АНКЕТА

Обследованная доступности для инвалидов объекта

Акционерное Общество «Санаторий Итиль»

План реализации (дорожная карта) мероприятий реализуемых для достижения запланированных значений показателей доступности учреждения
на 2024-2029 гг

Фото №15 (номер здание №2)

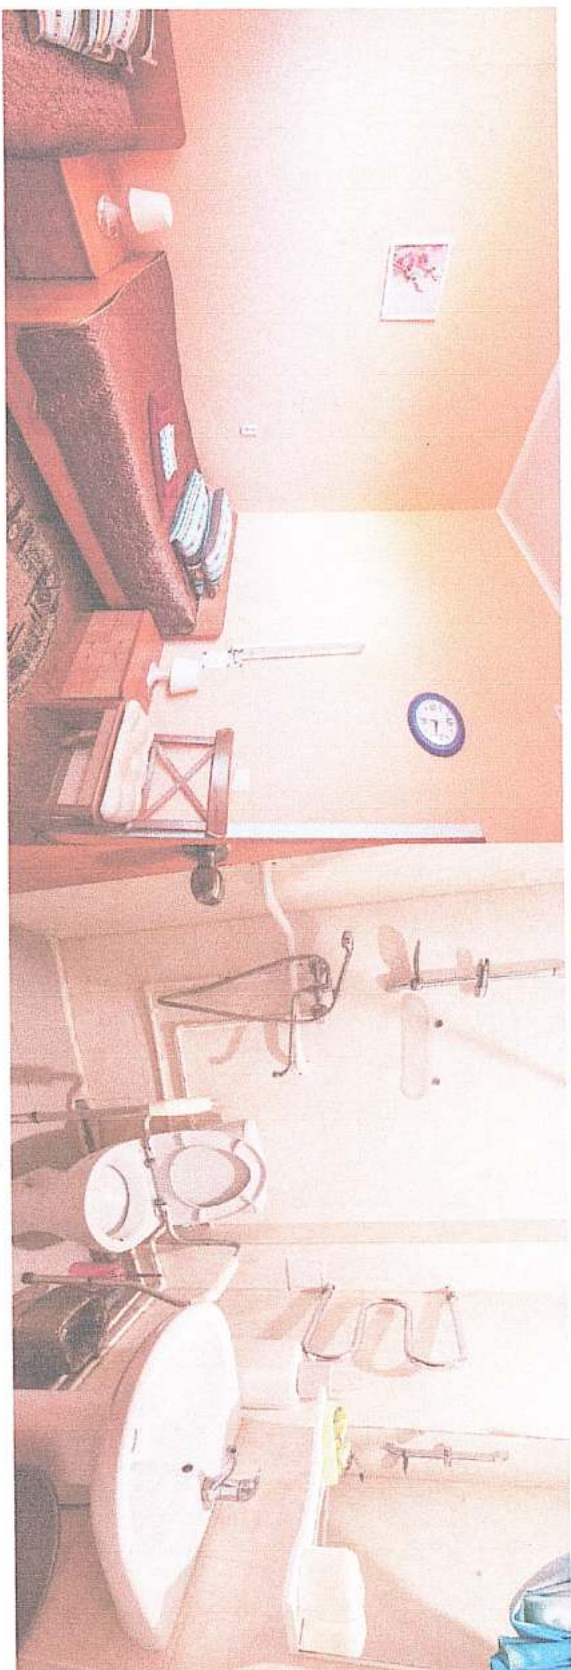
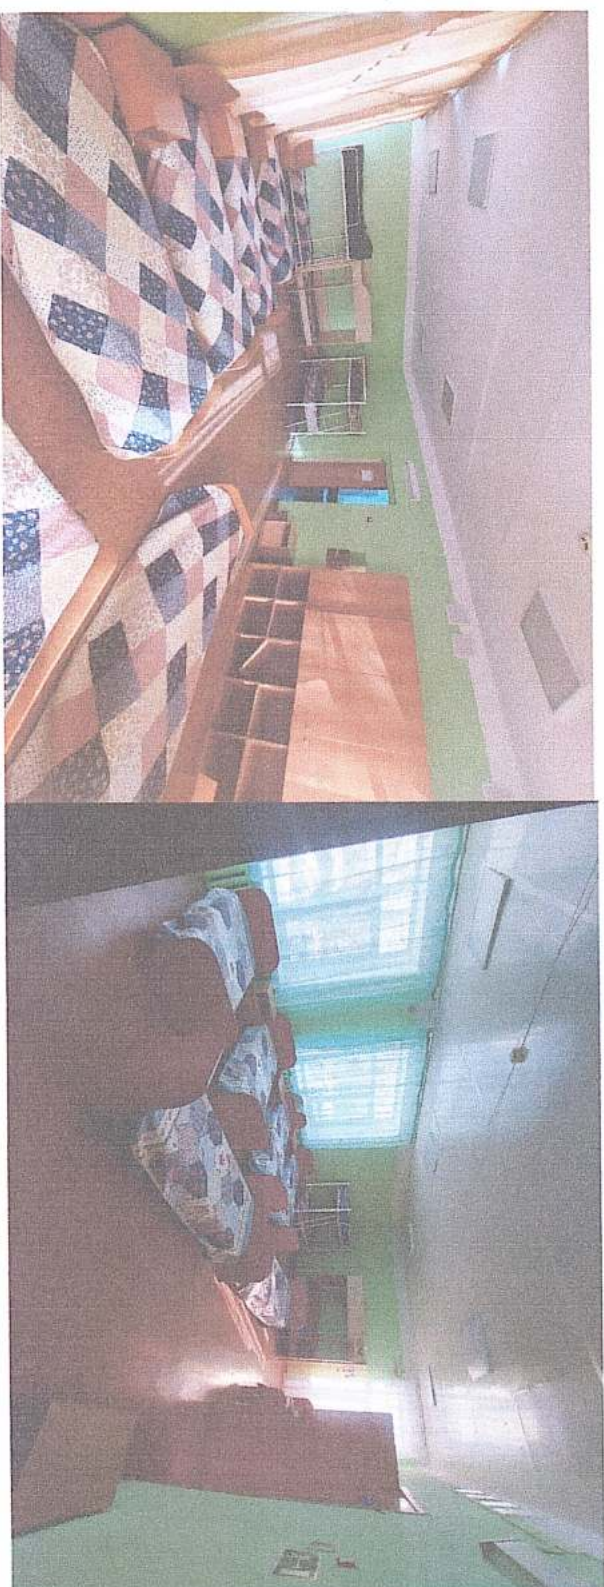
7.1	Универсальные жилые места: (в гостиницах, отелях, пансионатах, кемпингах и т.п.) -10 % от общего количества мест (если в задании на проектирование не оговорено количество помещений, оборудованных по универсальному или специализированному принципу)	все	наличие	-	15	В здании корпуса №1 на первом этаже расположена комната для инвалидов категории К. Для инвалидов других категорий разработано ПСД на перепланировку Перепланировка, переустройство второго этажа здания корпус 2
